CONCEPTO TÉCNICO No CT - 5229
Revisión de Estudio Particular de Respuesta Local de Amplificación de Ondas Sísmicas Artículo 7 - Decreto 193 de 2006

ENTIDAD SOLICITANTE:	Ing. Camila Castell Córdoba – Curaduría Urbana No.5.
PROYECTO:	**TORRE SIMANAY.**
LOCALIDAD:	2 Chapinero.
UPZ:	97 Chicó Lago.
BARRIO:	Chicó Norte II Sector.
DIRECCIÓN:	Calle 99 No. 14-28.
CHIP:	AAA0092TMKL.
TIPO DE RIESGO:	Sísmico.
EJECUTOR:	ESPINOSA Y RESTREPO.
FECHA DE EMISION:	Mayo 12 de 2008.

El presente concepto técnico corresponde a la **primera revisión** realizada por la Dirección de Prevención y Atención de Emergencias, del informe *"Estudio de Microzonificación Local para el proyecto Torre REM a construirse en la Calle 99 No.14-28 en Bogotá"* elaborado por el Ing. Carlos Restrepo, a construirse en el predio ubicado en la Calle 99 No.14-28 de Bogotá. El cual fue radicado el 21 de Abril de 2008 mediante oficio 2008ER4376, por la Ing. Camila Castell Córdoba de la Curaduría Urbana No.5, remitido como estudio sísmico local en cumplimiento a lo estipulado en el Decreto 193 de 2006.

Figura 1. Localización del Proyecto Torre Simanay.

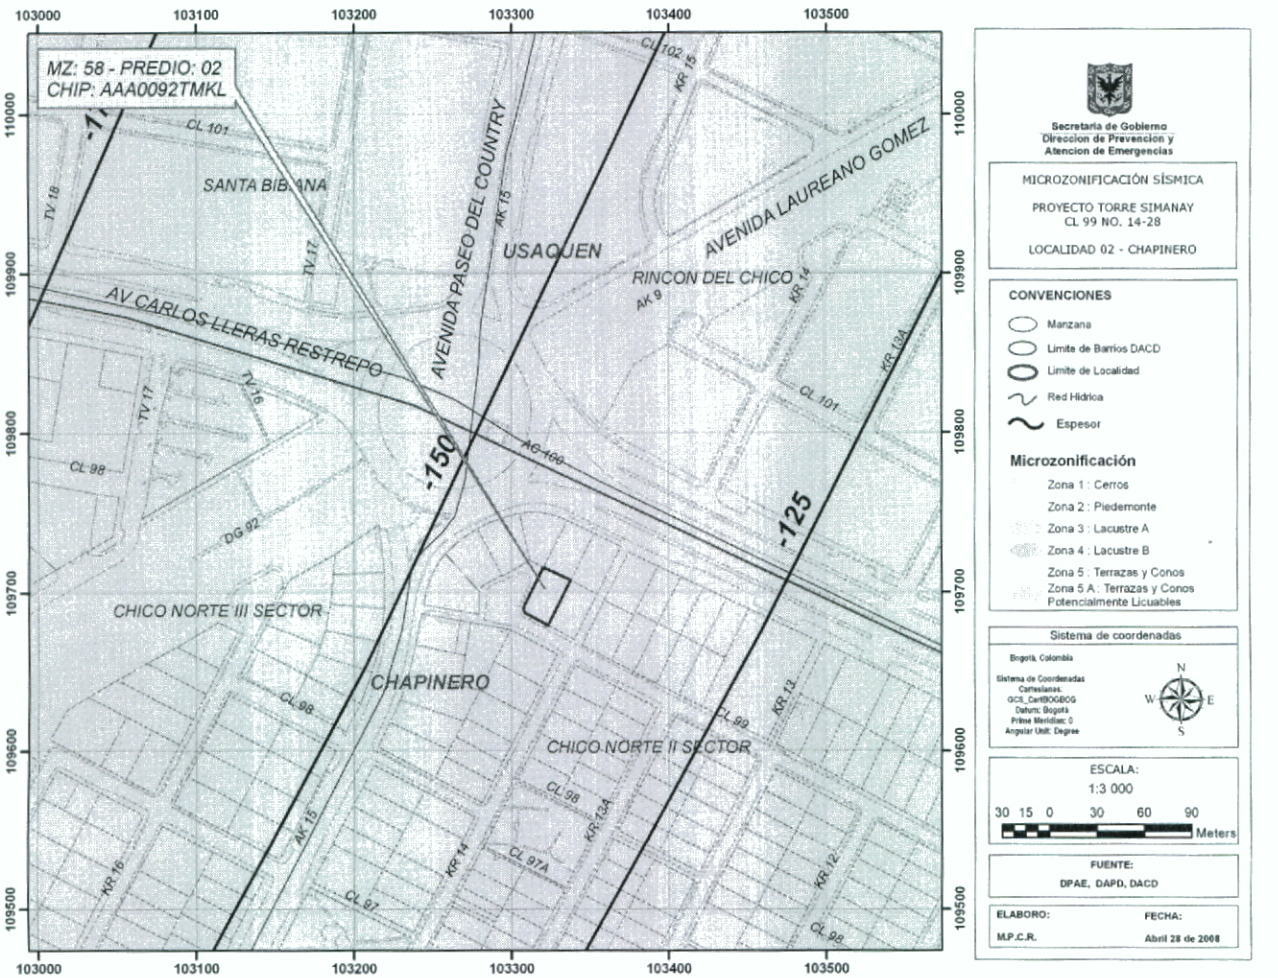
En el numeral 1 del informe presentado por el consultor, se indica que el sitio del proyecto se encuentra localizado en la Zona 3 (Lacustre A), según el Decreto 193 de 2006, lo cual es consistente con la localización presentada en la Figura 1 del presente concepto.

El estudio CUMPLE con este requerimiento.

Figura 2. Espectro de diseño recomendado para el proyecto Torre Simanay.

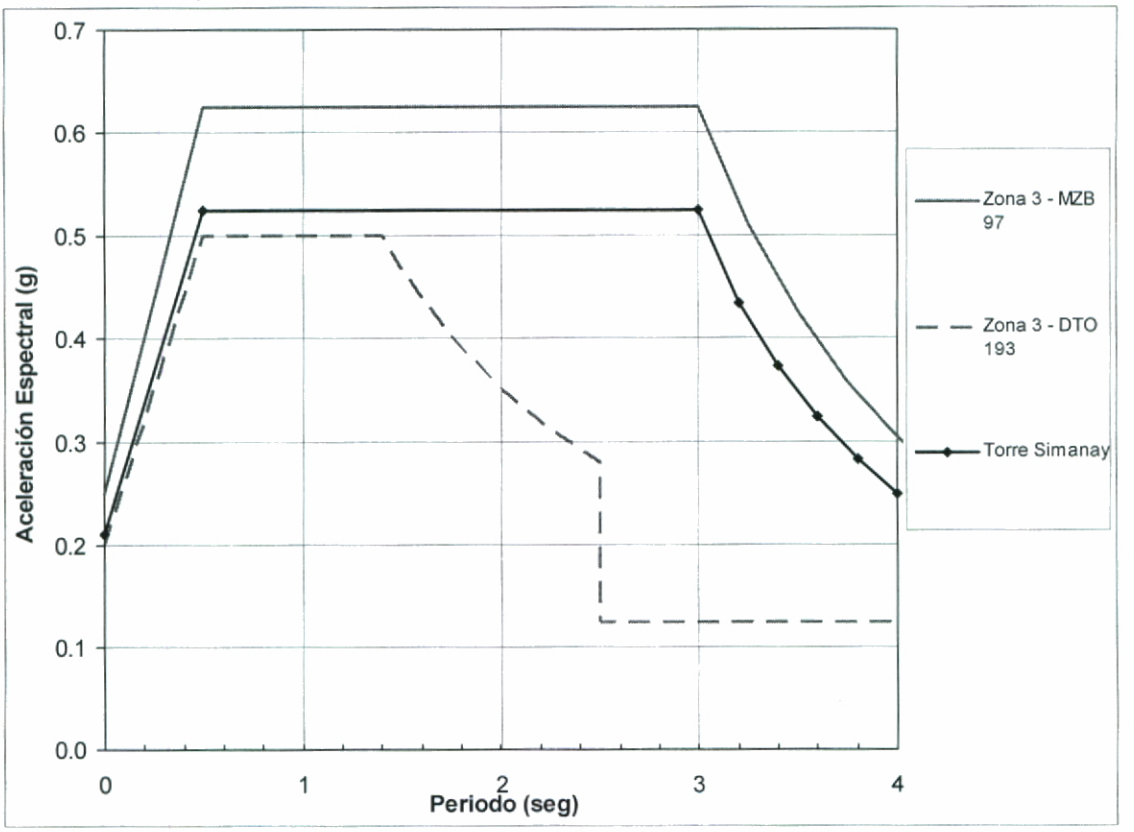
Con base en los resultados de la modelación el consultor propone utilizar el espectro promedio de las zonas 3 (Lacustre A) y 4 (Lacustre B), el cual se muestra en las figuras

ubicadas en las páginas 44 y 45 y en la tabla 7 del informe, el cual se reproduce en la Figura 2 del presente concepto.

El espectro propuesto inicia con una Sa de 0.21 g aumentando linealmente hasta 0.53 g a los 0.5 segundos, luego continua con este valor hasta los 3 segundos, donde desciende con un valor inverso al periodo elevado a la 2.5 multiplicado por 0.13.

El estudio CUMPLE con este requerimiento.
